LOM PRAHA

ZÁVAZNÝ BULLETIN č.:

M 332/70a
M 332A/2a
M 332AK/1a
M 137A/15a
M 137AZ/10a
M 337/81a
M 337A/9a
M 337AK/6a
M 337AK.1/1a
M 132A/1a
M 132AK/1a

Týká se: Používání hlavy válce Sc 2706 s označením "Z" spolu se speciálními podložkami matice šroubu válce Sc 1504R na všech typech a verzích shora uvedených motorů.

ZNAČENÍ UPRAVENÉ HLAVY VÁLCE
DLE KsM-LOM/KPM-PK 17

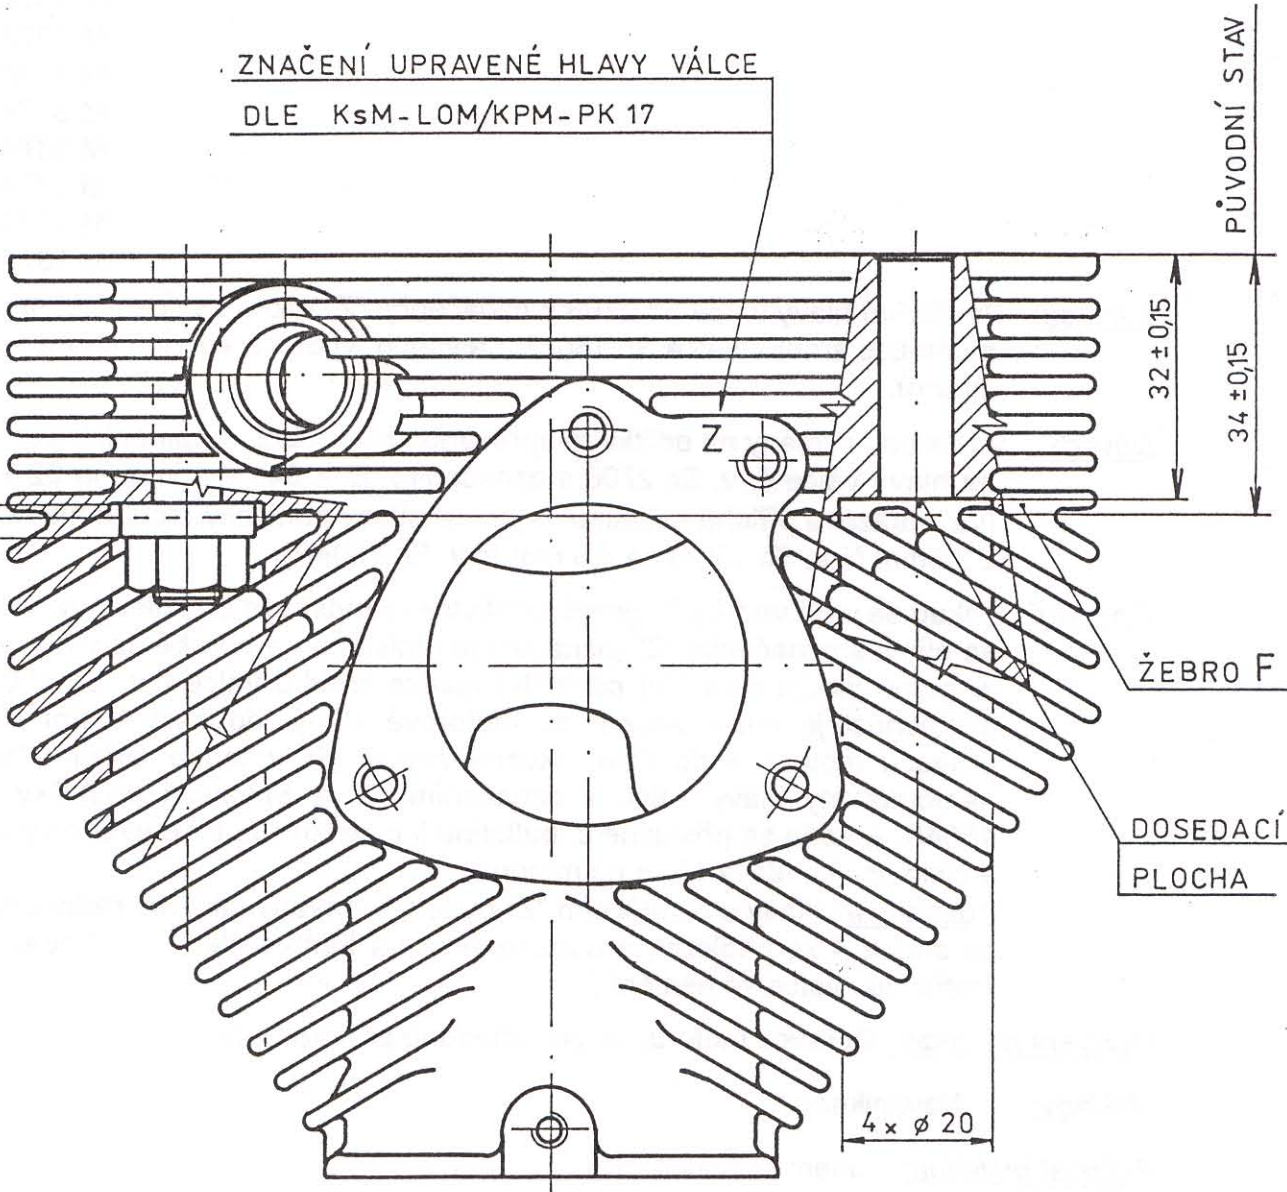
Důvod: V důsledku změny na odlitku je upraveno zahloubení 4 upínacích děr \varnothing 20mm na hlavě válce č. v. Sc 2706 s označením "Z" z $34 \pm 0,15$ mm na $32 \pm 0,15$ mm (viz obrazová příloha bulletinu) a jsou zesíleny podložky šroubu hlavy válce z 2,5mm (č.v. Sc 1504) na 4,5 mm (č.v. Sc 1504R).

Opatření: Pokud se v provozu, při opravě, vyskytne nutnost výměny hlavy válce a použije se hlava s označením "Z" (označení je umístěno na přírubě sání hlavy válce), je nutné použít speciální podložku matice šroubu válce č.v. Sc 1504R. Tuto skutečnost je nutné zapsat do motorové knihy, do části denní záznamník provozu motoru a do části "Různé záznamy", v tomto znění : "Na motor namontovány hlavy válců s označením "Z" a Speciální podložky č. v. Sc 1504R. (uvede se příslušné č. bulletinu k motoru). Dále se uvede výrobní číslo a číslo pozice hlavy válce na motoru.

Poznámka: Hlavy s označením "Z" budou dodávány jako náhradní díly vždy se sadou 4 ks podložek a upozorněním na tento bulletin. Uťahovací moment matic hlav válce se nemění.
